**Referència:** 1997

**Denominació:** Tapa 7 ml recte

**Data de l'informe:** 14/05/2021

**Motiu informe:** 12è informe de la prova de motlle nou de la tapa 7 ml RECTE – 6 figures –

1- **ASPECTE:** Els antiqiros ha millorat, tot i que una mica encara s'intueixen per sobre. Però molt poc.

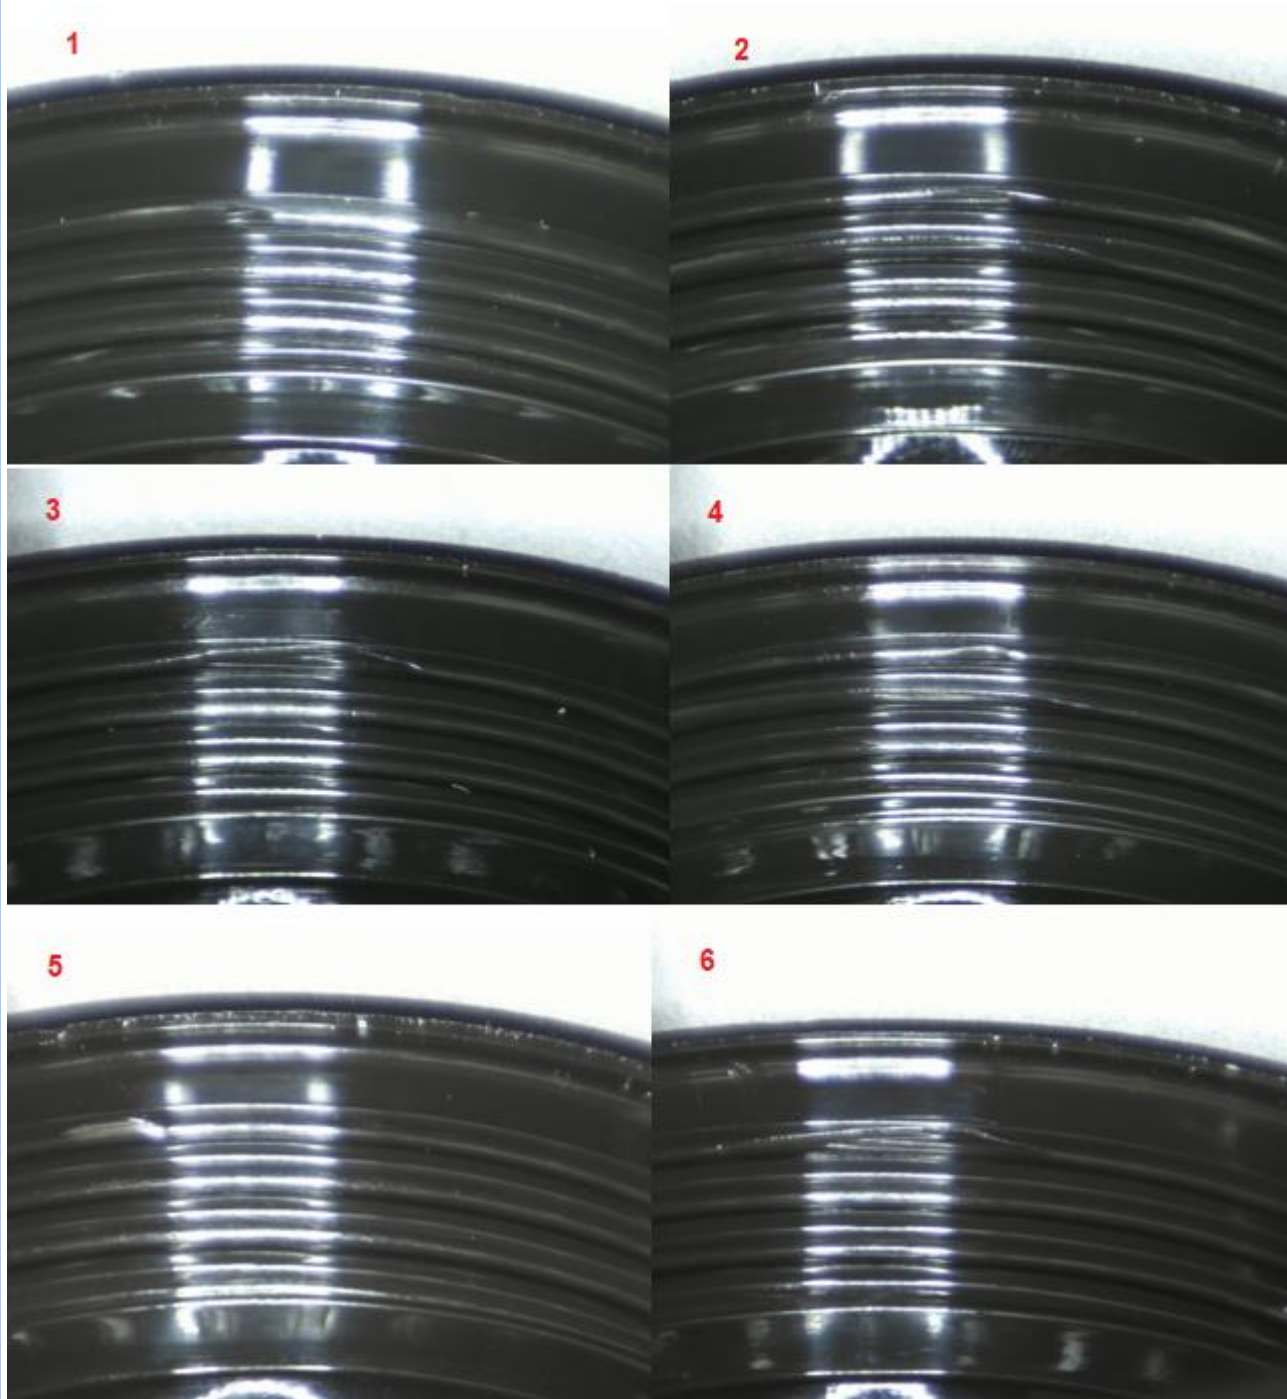
Les 6 figures tenen la rosca deformada, xafada, etc...

Les boques de totes les figures, tenen algun copet, marca, i passant el dit es troba el relleu. També fan sortir brocetes blanques, crec que la part exterior de la boca de la tapa, passant els dits, es desfà en brocete blanques. .

## TAPA 2

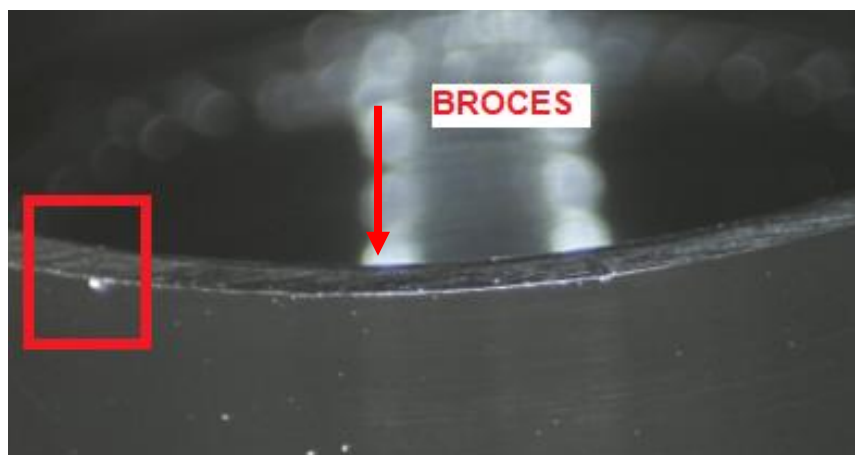
- S'ha provat amb 6 figures. Ara totes modificades per disimular antiqiros de sobre.
- Les peces 2,3 i 4, es veuen petita deformació a la rosca, les altres OK.
- Veure i comprovar peces.
- S'ha fet amb additiu i no han passat per la cinta.
